**Verslag huishoudelijke elektrische installatie op laagspanning en zeer lage spanning****Algemeen:**

Referentie: 011-20260529-01	Datum controle: 29/05/2026
Keurder: 011

Eigenaar: Franck Speeckaert	EAN-code: 541448860005192872
Adres installatie: Eksterdreef 1 bus C1, 2900 - Schoten	Nummer teller(s): 1SAG1100584755
Distributienetbeheerder installatie: Fluvius	
Datum uitvoering installatie:	☐ Vóór 01/10/1981 ☒ Tussen 01/10/1981 en 01/06/2020 ☐ Vanaf 01/06/2020
Type:	☒ Wooneenheid ☐ Niet-huishoudelijk ☐ PV ☐ Batterij ☐ Laadpaal

Inbreuk(en):

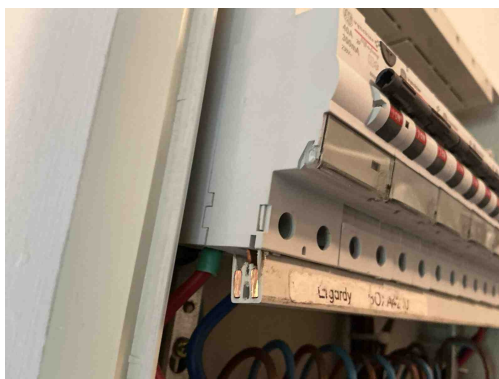
B17 - De voedingsspanning is niet op elk bord vermeld (Boek 1: 3.1.3.3).
Opmerking: Oa bord 1

Inbreuk(en):

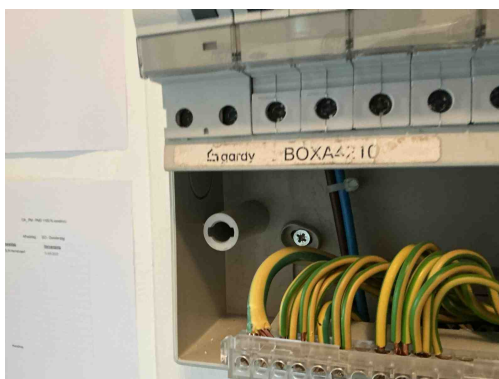
T21 - Het elektrisch materieel is niet geplaatst volgens de voorschriften van de fabrikant/ regels van goed vakmanschap . (Boek 1: 1.4.1.3)

Opmerking: Oa ophangvijzen bord 1, kamgeleider , lichtpunt toilet

Inbreuk(en):

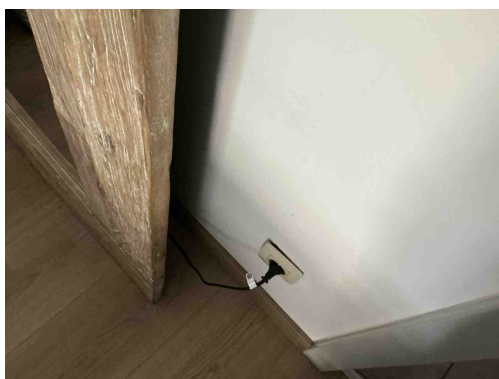
T21 - Het elektrisch materieel is niet geplaatst volgens de voorschriften van de fabrikant/ regels van goed vakmanschap . (Boek 1: 1.4.1.3)

Opmerking: Oa ophangvijzen bord 1, kamgeleider , lichtpunt toilet

Inbreuk(en):

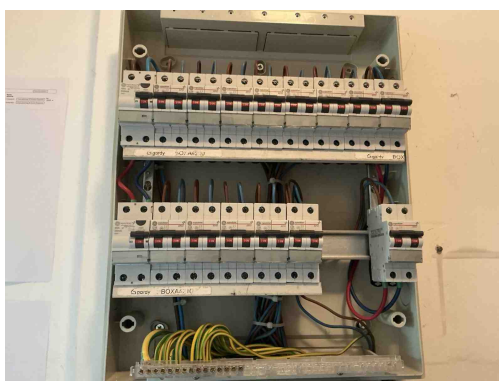
T10 - Bepaalde contactdozen en/of schakelaars zijn niet degelijk bevestigd (Boek 1: 1.4.1.3).

Opmerking: Oa slaapkamer
